Sygnatura: TD/OGL/OMD/2021-07-14/0000002

**Dotyczy:** modernizacji złącza kablowego ZK zlokalizowanego na elewacji budynku w związku z termomodernizacją Szkoły Podstawowej Nr 11 w Piekarach Śląskich przy ul. Śląskiej 8.  
(TD/OGL/OMD/UB/HB/3669/2021)

# PLAN SYTUACYJNY

D.S.W. PROJEKTY S.P. O.O.	
ul. Świerzbarska 14/24, 41-516 Chorzów	
tel. 71 73 10 10 10	
strona: dswprojekt.pl	
TEMAT:	
TERMO-MODERNIZACJA I MODERNIZACJA BUDYNKU PLACÓWKI OŚWIATOWEJ

# PLAN SYTUACYJNY

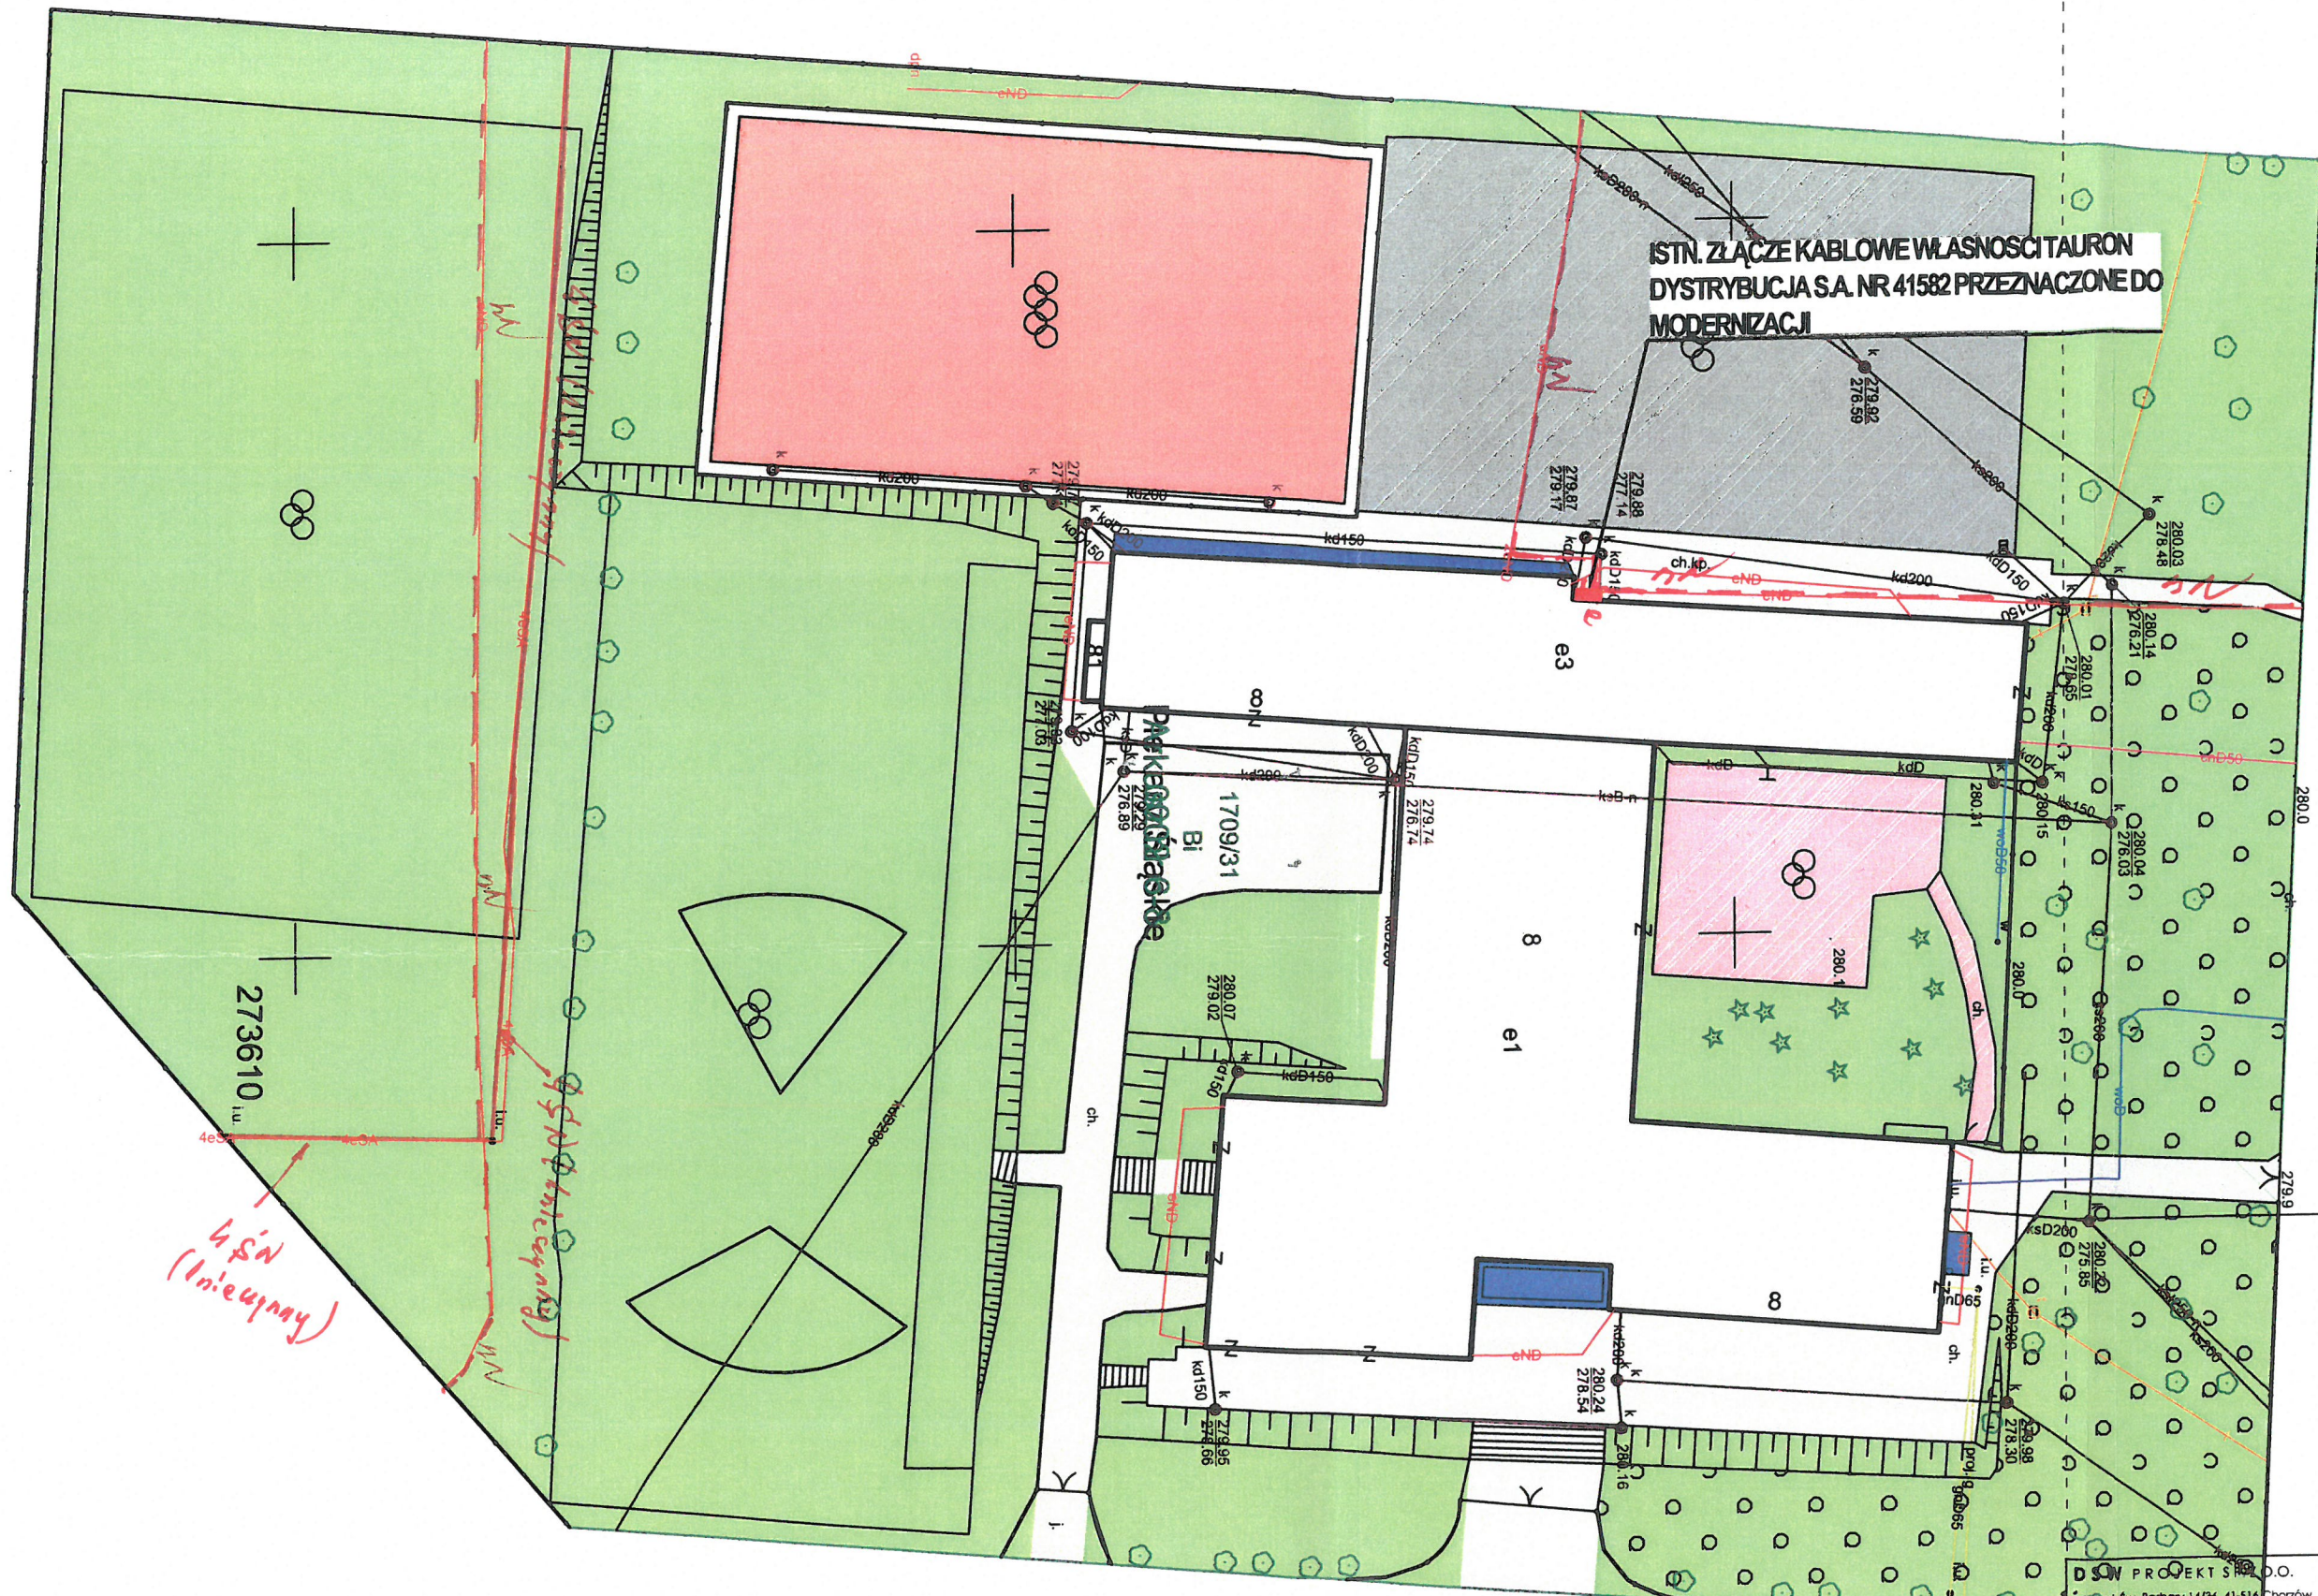
W odpowiedzi na wniosek z dnia 01-07-2021 informujemy, że na załączonym planie naniesiono orientacyjne przebiegi kabli SN, nN wraz z klauzulami informacyjnymi umieszczonymi na odwrocie mapy, do których należy się bezwzględnie stosować.

Dokładne położenie naniesionych kabli (w miejscach kolizji) należy ustalić za pomocą przekopów kontrolnych, wykonanych ręcznie (bez użycia sprzętu mechanicznego).

**Warunki techniczne dotyczące przebudowy, zmiany lokalizacji kolidującego złącza z planowanym remontem elewacji zostaną określone nieodpłatnie odrębnym pismem przez Wydział Eksploatacji OME firmy TAURON Dystrybucja S.A. Oddział w Gliwicach, adres do korespondencji TAURON Dystrybucja S.A. Skrytka pocztowa 2708, 40-337 Katowice.**
